REGIONE LIGURIA

Oggetto: **[ID:8255]** Collegamento tra la Valfontanabuona
e l'Autostrada A12 Genova-Roma. Progetto
definitivo - Procedura di VIA Nazionale

**Trasmissione osservazioni Regione
Liguria – richiesta integrazioni**

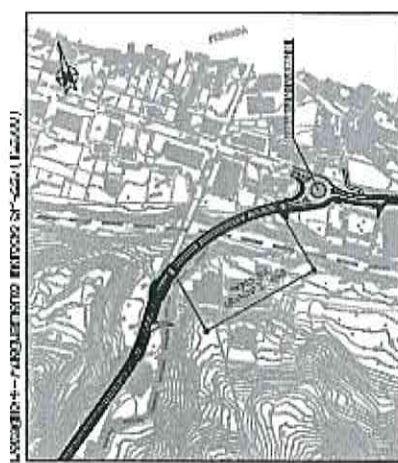
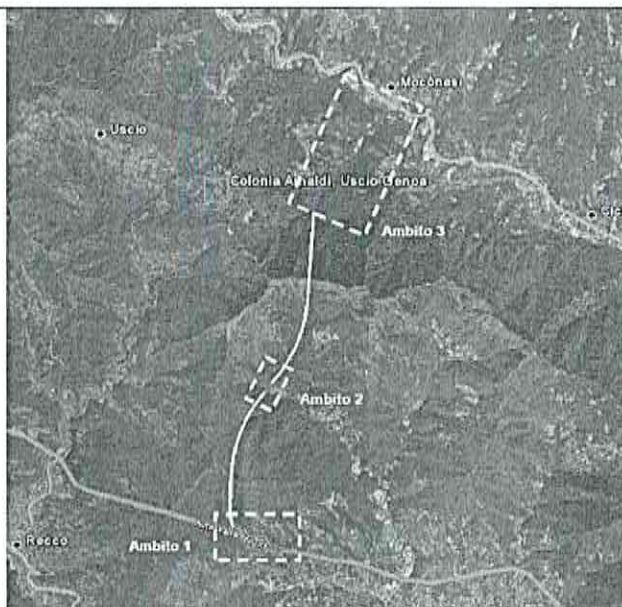
Per quanto concerne invece le acque superficiali si rileva l'interferenza con il t. Lavagna per la parte di progetto terminale (tratto più a nord) che si allaccia alla viabilità ordinaria in località Moconesi. In questo tratto l'opera in rilevato attraversa il torrente Lavagna prevedendo 2 pile ubicate sulle aree golenali e non direttamente nell'alveo inciso.

Più in generale le interferenze del tracciato con le acque superficiali, sia quelle tipizzate comprese nel PTA, sia quelle appartenenti al reticolo minore, sono relative a tre aree distinte:

- l'area in cui il progetto si allaccia all'autostrada esistente A12;
- l'area in cui il progetto transita all'aperto in località Arbocò;
- l'area in cui il progetto si allaccia alla viabilità ordinaria in località Moconesi.

Le prime due aree ricadono nel bacino del torrente Boate, mentre la terza fa parte del bacino del torrente Lavagna.

Di seguito si riporta uno schema dell'itinerario di insieme con evidenza delle 3 aree sopra distinte e il particolare dell'attraversamento del torrente Lavagna nel comune di Moconesi.

Nella successiva Fig. A si riporta infatti una rappresentazione dell'area relativa al tracciato rispetto ai corpi idrici, superficiali e sotterranei, individuati nel PTA, da cui si evince in maniera più chiara quanto sopra evidenziato.

L'unico tratto interessato è il corpo idrico superficiale denominato T. Lavagna 3+4+5 - codice IT07RW1400143+4+5LI.
